MEMOIRE EN REPONSE

A L'AVIS DE LA MRAE DU 18/03/2025

Le présent mémoire en réponse fait suite à l’avis rendu le 18 mars 2025 par la Mission Régionale d’Autorité environnementale (MRAe) Auvergne-Rhône Alpes dans le cadre de l’élaboration du PLUi du Grand Annecy.

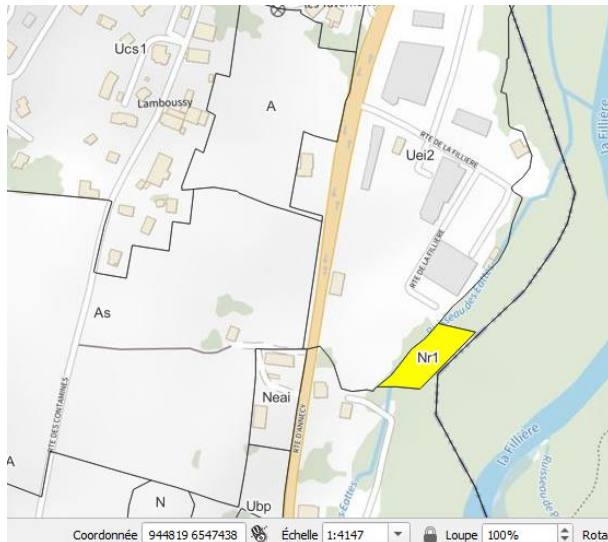
[S’agissant des Isdi] Le PLUi prévoit que [...] dans la zone N les matériaux font l’objet de quatre zones dédiées indicées Nr [...] mais avec une interdiction de sous-destination industrie ce qui est susceptible de faire échec à l’aménagement d’Isdi (qui sont des ICPE).

Un travail d’adaptation est prévu en étroite concertation avec les services de l’Etat, France Nature Environnement, la chambre d’agriculture et la Fédération BTP 74 sur le sujet dans le cadre de la constitution du dossier d’approbation.
